改善箇所説明図-①

改善の内容

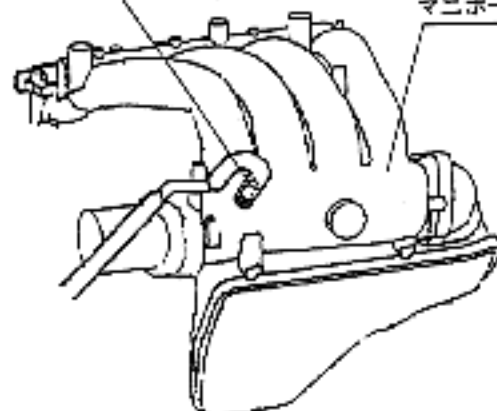
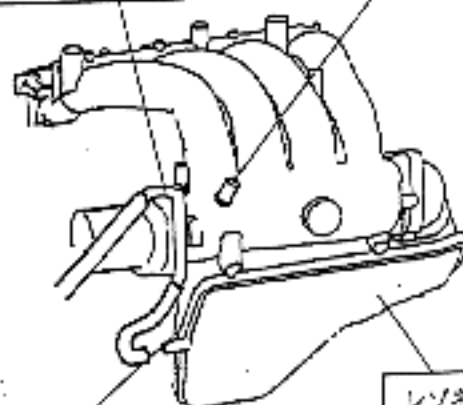
改善前

負圧取出し口

(ブレーキブースター、インテークマニホールド部)

改善後

ブレーキ倍力用
負圧ホース(交換)

キャップ(追加)

負圧取出し口
(ブレーキブースター、レゾネータ部)

レゾネータ
(点検・交換)

全車両、ブレーキ倍力用負圧ホースを対策品に交換するとともに、原動機のレゾネータに負圧取り出し口のないものは、負圧取り出し口のあるレゾネータに交換する。また、原動機のインテークマニホールド負圧取り出し口にキャップを追加する。

識別：エンジンルームにあるネームプレート左側に白色または黄色ペイントを塗布する
